Keuringsverslag van een elektrische laagspanning- en zeer lage spanningsinstallatie

NIET CONFORM

Datum keuring: 13/08/2024

Straatnaam Pierre van Gehuchtenstraat
Huisnummer 10
Busnummer
Postcode 2030
Gemeente ANTWERPEN
Land België

Afbeelding schakel- en verdeelbord:

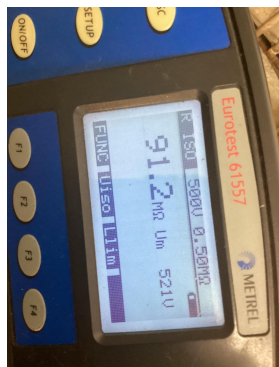
- 11.01 Eéndraadschema van de installatie is te voorzien en/of te vervolledigen. (Boek 1 Afdeling 2.12 - 2.13 en 3.1.2 en 9.1.2) was niet aanwezig tijdens de rondgang

- 11.02 Situatieschema van de installatie is te voorzien en/of te vervolledigen. (Boek 1 Afdeling 2.12 - 2.13 en 3.1.2 en 9.1.2) was niet aanwezig tijdens de rondgang

- 13.01 Aardelektrode **ontbreekt**. Aardingsweerstand niet gemeten. Een aarding is te verwezenlijken overeenkomstig de voorschriften (Boek 1 Onderafdeling 4.2.3.1 en 5.4.2.1.)

- 13.08 Een demonteerbaar aansluitstuk (aardingsonderbreker) dient aangebracht te worden in de aardgeleider teneinde de meting van de aardweerstand mogelijk te maken. (Boek 1 Onderafdeling 5.4.3.5.)

- 14.06 De aansluitingen van de equipotentiaal- en/of beschermingsgeleiders is uit te voeren door middel van gebruik klemverbindingen. (Boek 1 Onderafdeling 5.4.3.4.)

- 15.02.01 Elke elementaire stroombaan moet met een hoofdletter aangeduid worden. Elk lichtpunt, contactdoos, moeten genummerd worden in volgorde gezien vanaf de beschermingsinrichting tegen overstroom. (Boek 1 onderafdeling 3.1.2.1.)

- 16.01 Een verzegelbare differentieelstroombeschermingsinrichting dient geplaatst te worden aan het begin van de installatie. (Boek 1 Onderafdeling 4.2.4.3.)

- 16.04 Een afzonderlijke differentieelstroombeschermingsinrichting met een gevoeligheid van 30mA is te plaatsen voor installaties van badkamer, wasmachine, vaatwas, droogkast en/of gelijkaardige toestellen. Deze dient ondergeschikt te zijn aan de hoofddifferentieelstroombeschermingsinrichting (Boek 1 Onderafdeling 7.1.4.1. en 4.2.4.3.)

- 16.09 (Installaties voor 1/10/1981) Er is geen bescherming door een differentieelstroombeschermingsinrichting met een gevoeligheid van max 30mA voorzien voor contactdozen zonder aardpen. (boek 1 afdeling 8.2.1 punt 6)

17.02 De smeltzekeringhouders of houders van kleine vermogensschakelaars met pennen met een sectie kleiner dan 10mm² dienen voorzien te worden van kalibreerelementen. (Boek 1 Onderafdeling 5.3.5.5.A.)

17.08 De aanduiding van de nominale stroomsterkte van smeltzekeringen en/of vermogensschakelaars is niet zichtbaar of is uitgewist. (Boek 1 Onderafdeling 1.4.2.1.)

18.08 De geleiders van het type VOB moeten in daarvoor bestemde buizen, kabelgoten geïnstalleerd worden. (Boek 1 Onderafdeling 5.2.9.3. en 5.2.9.6.) op het zolder

19.02 Schakelaar, contactdoos of aftakdoos herschikken en opnieuw bevestigen. (Boek 1 Onderafdeling 1.4.1.3.) in de keuken

19.06 Niet alle contactdozen op LS zijn kinderveilig en/of voorzien van een beschermingscontact (NBN C61-112). (Boek 1 Onderafdeling 1.4.2.3. en 5.3.5.2.) over de ganse woning
